Voorstellen luchtruimgebruikers 5.11 consultatie Lelystad Airport

Referentienummer CS/PPM/2017/399
Versienummer 1.0
Versiedatum 29 november 2017

Figuur 4-1 Geconsulteerd ontwerp Lelystad CTR

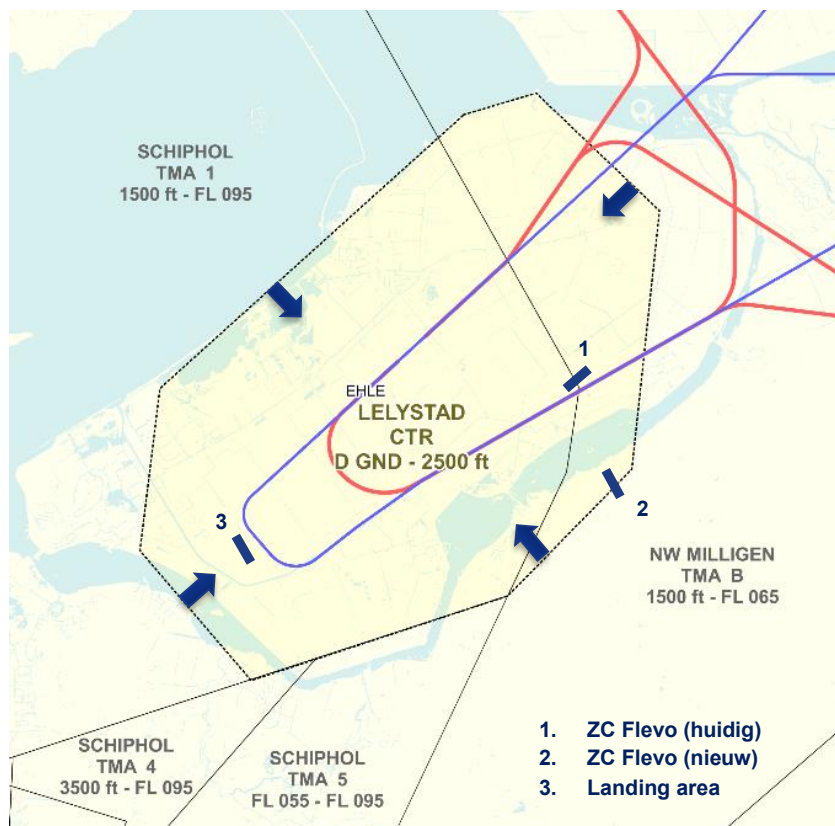
Gevraagd is om een GA-corridor – buiten de CTR – boven land op te nemen in het ontwerp van de CTR ten noordwesten van de CTR, vanwege de vliegveiligheid voor GA-verkeer, tussen 1000 voet en 1500 voet, eventueel voorzien van op duidelijke geografisch herkenbare punten voor GA-vliegers.

Er is voorgesteld om de CTR zo klein mogelijk te maken, namelijk maximaal 3,5 NM (nautische- of zeemijl) van de te vliegen routes. Deze 3,5 NM is opgebouwd uit 2,5 NM conform de eis van separatie gecontroleerd/ongeccontroleerd verkeer plus 1 NM navigatie-onnauwkeurigheid. Daarmee blijft onder andere een corridor over land aan de noordwestelijke zijde over voor VFR-verkeer van Zuidwestelijke naar Noordoostelijke richting en vice versa, zie 4.1.1.

Ten zuidwesten van Lelystad Airport is een 'simulated forced landing area' voor het oefenen van noodlandingen ten behoeve van vliegopleidingen. Gevraagd is het huidige simulated forced landing area toegankelijk te houden. Indien dit niet mogelijk is, wordt gepleit voor een alternatief elders in Flevoland.

ZC Flevo heeft een alternatieve locatie voor het huidige zweefvliegveld op het oog, als gevolg van het uitbreiden van Lelystad Airport. Gevraagd wordt de CTR zodanig aan te passen dat de beoogde velden die in de gemeente Nunspeet moeten komen zo min mogelijk beperkingen van de CTR Lelystad ondervinden.

Ten behoeve van het zweefvliegveld Biddinghuizen (ZC Flevo) is gevraagd binnen de Lelystad CTR een zweefvliegsector te maken, zodat in de overgangperiode naar een nieuwe locatie voor het zweefvliegveld het zweefvliegen gecontinueerd kan worden.

Figuur 4-2 Geconsulteerd ontwerp Lelystad TMA

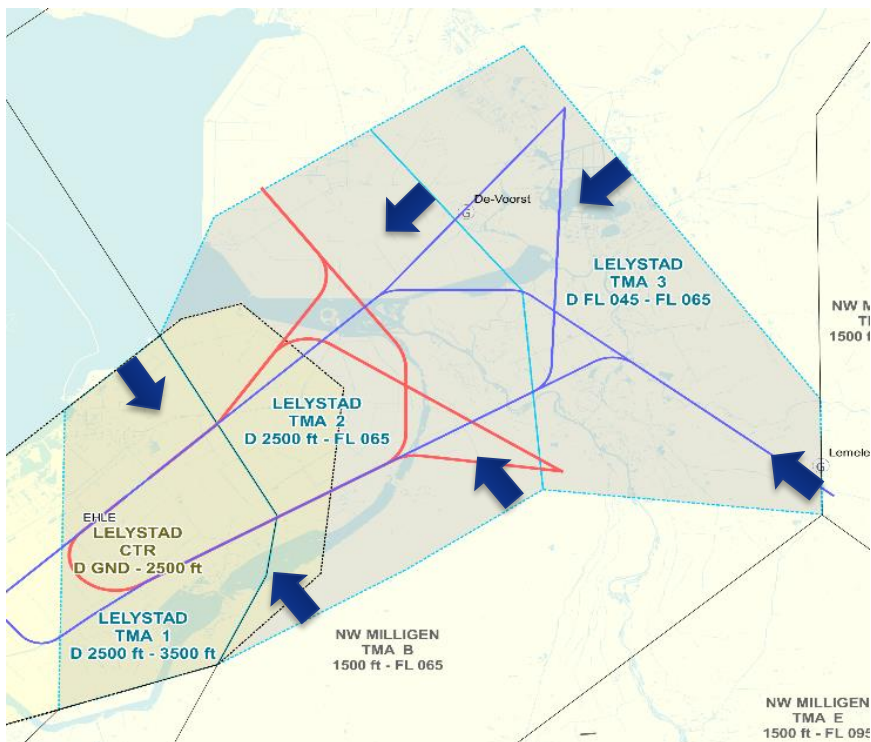
Het voorstel is om de IAF Zuid op te schuiven naar het noordwesten en daarmee ook de oostgrens van TMA Lelystad. Boven het zweefvliegveld zou de ondergrens van de TMA dan op FL055 komen te liggen. Dit betekent minder beperkingen, bovenop de eerder geboden ruimte, voor het zweefvliegen bij Lemelerveld. Daarnaast levert dit minder beperkingen op voor de luchtsporten in het algemeen. De Noord-Zuid 'route' voor General Aviation verkeer wordt minder beperkt.

Verzocht is om de TMA 3 te verkleinen door de oostelijke grens naar het westen te verschuiven, waardoor er minder beperkingen zijn voor het overlandvliegen door zweefvliegers van de Noordoostpolder richting het oosten.

Voorgesteld wordt de grens tussen TMA 2 en TMA 3 zover mogelijk naar het zuidwesten te verplaatsen, bij voorkeur zodanig dat deze niet door - dan wel over - de huidige door AMPYX Power en NLR (NRTC) en ZC NOP gebruikte gebieden lopen. Daarnaast wordt een voorkeur uitgesproken voor een grens die visueel herkenbaar is op de grond, zoals de autoweg N50 van Emmeloord tot knooppunt Hattermerbroek.

Verzocht is om de Lelystad TMA te reduceren tot 3,5NM aan beide zijden van de route (2,5 NM + RNAV 1). Daarnaast wordt verzocht een getrapte TMA volgens het “upside down wedding cake principe” te realiseren, waarbij een minimale CTR ontstaat met daaromheen de TMA.

De suggestie is gedaan om de TMA Lelystad te verkleinen of de ondergrens verhogen naar 3000 voet. Daarnaast is de vraag gesteld om de ondergrens van TMA 3 te verhogen naar FL055 met als doel de beperking voor kleine luchtvaart te verminderen.

Verzocht is de Lelystad TMA 2 aan te passen om boven het nieuwe zweefvliegterrein een bovengrens van FL045 mogelijk te maken.

Door diverse stakeholders is gevraagd door middel van een Radio Mandatory Zone (RMZ) en Transponder Mandatory Zone (TMZ) vrije toegang te faciliteren voor VFR-verkeer in de Lelystad TMA. Op deze wijze hoeft er geen klaring te worden gegeven door de luchtverkeersleiding, maar weet het GA-verkeer wanneer er IFR-verkeer is binnen de Lelystad TMA. Hierbij wordt op een gepubliceerde frequentie uitgeluisterd, conform een in Duitsland gehanteerd systeem, bij een luchtruim classificatie E.

Gevraagd wordt voor de Lelystad TMA-klasse E in plaats van klasse D in te stellen. In die situatie zou de verkeersleiding geen klaring hoeven te geven aan VFR verkeer om het gebied in te vliegen. Opgemerkt wordt dat in de Rotterdam TMA's het aantal vliegtuigbewegingen onder Instrumental Flight Rules (IFR) groter is dan het aantal vliegtuigbewegingen dat in de Lelystad TMA wordt verwacht en dat de Rotterdam TMA klasse E heeft.

Figuur 4-3 Geconsulteerd ontwerp van wachtgebieden

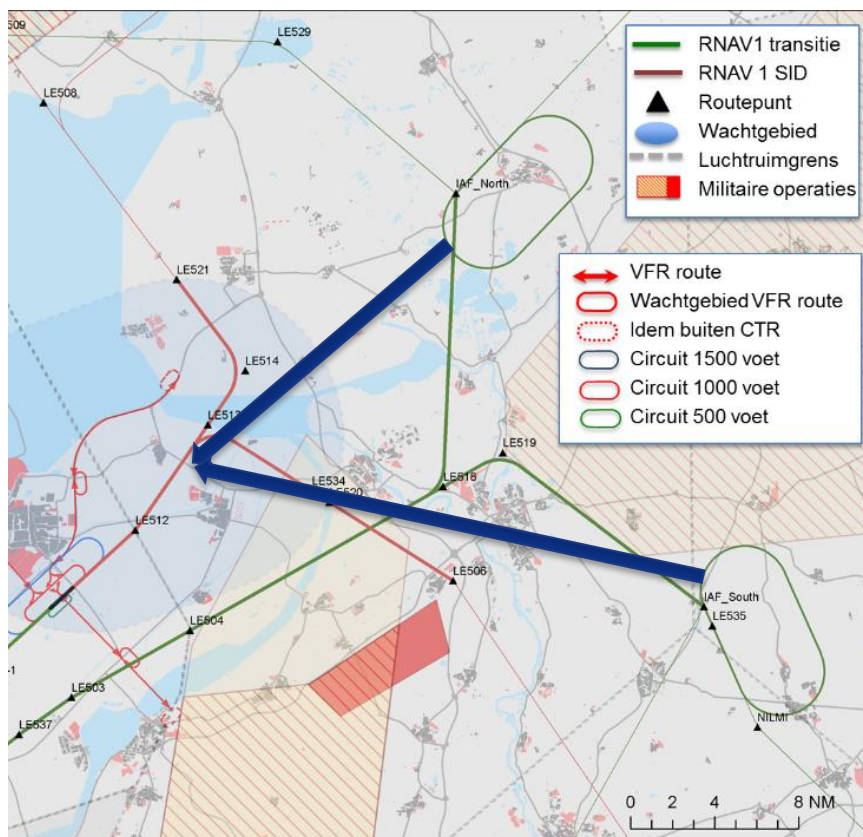
Verzocht wordt de beide wachtgebieden bij de IAF Noord en IAF Zuid te vervangen door een enkel wachtgebied boven het vliegveld Lelystad, in lijn met luchthaven Eindhoven. Daarbij wordt voorgesteld een nieuw multiple-level wachtgebied boven vliegveld Lelystad te realiseren, onder wachtgebied ARTIP van Schiphol.

De suggestie is gedaan om de minimale hoogte van wachtgebied ARTIP te verhogen voor inbound verkeer richting Schiphol met 1000 voet naar FL080.

Figuur 4-4 Voorstellen t.b.v. behoud parachutespringen Teuge:

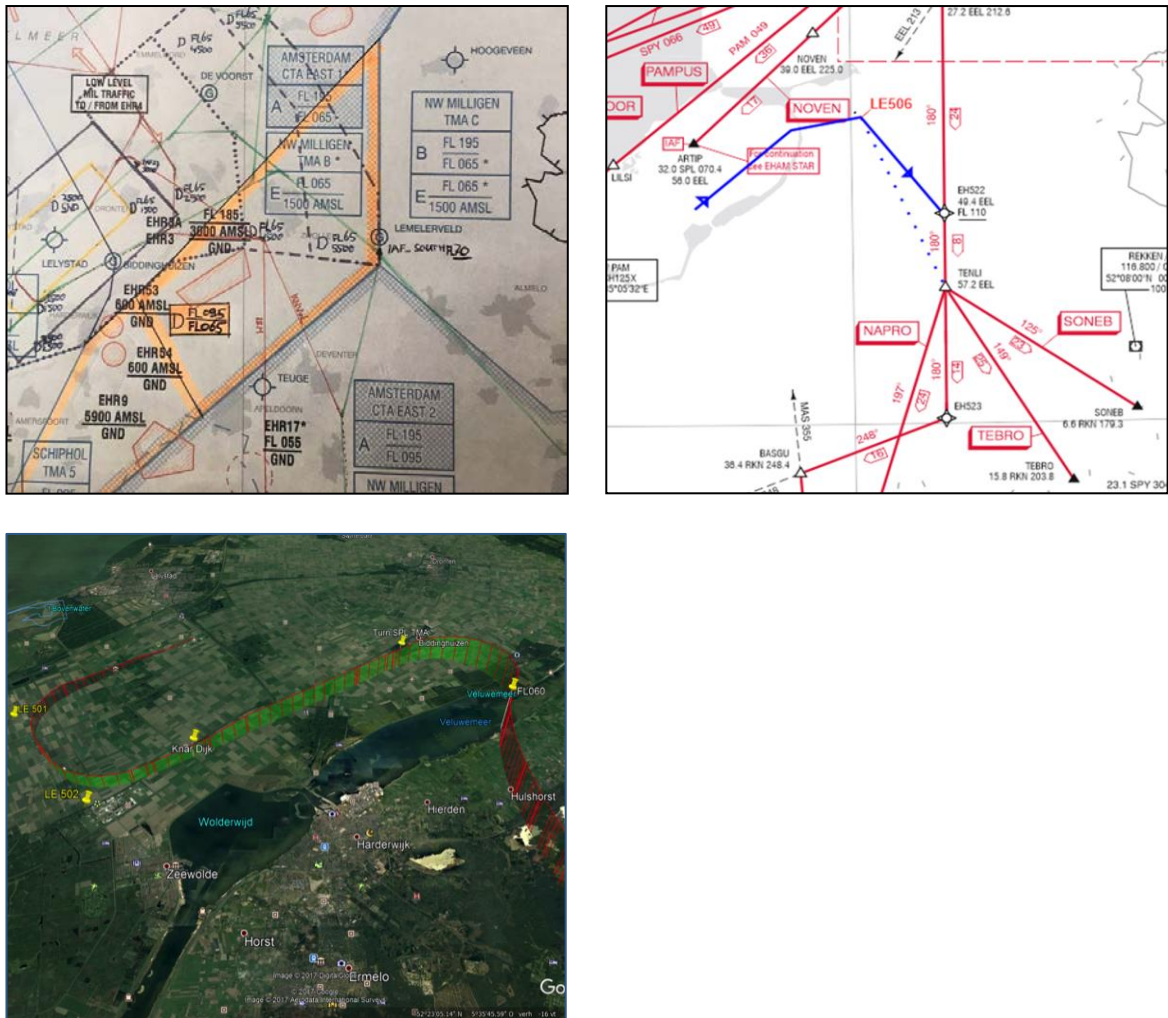
Gevraagd wordt het gedeelte van het luchtruim in de CTA Amsterdam dat mogelijk niet door Schiphol vliegverkeer gebruikt wordt, over te hevelen naar de verantwoord van de CLSK.

Om de aansluitroute vrij te leggen van het klim- en springgebied van Paracentrum Teuge, wordt voorgesteld het bestaande B+ exit punt te verbinden met de reeds bestaande vertrekroute Eelde SID van baan 23/05 van Eelde.

KNVvL heeft een alternatief ontwikkeld op de B+ route en een deel van de aansluitroutes, de zogenoemde B++ variant. Deze B++ variant volgt vanaf baan 23 tot aan de bestaande noordoostelijke Schiphol TMA-grens dezelfde route als de B+. In afwijking op de B+ route buigt deze bij de TMA-grens af met een klimmende rechterbocht richting het oude land, dat ter hoogte van Hulshorst wordt gepasseerd. De B++ variant voor baan 05 is niet weergegeven.
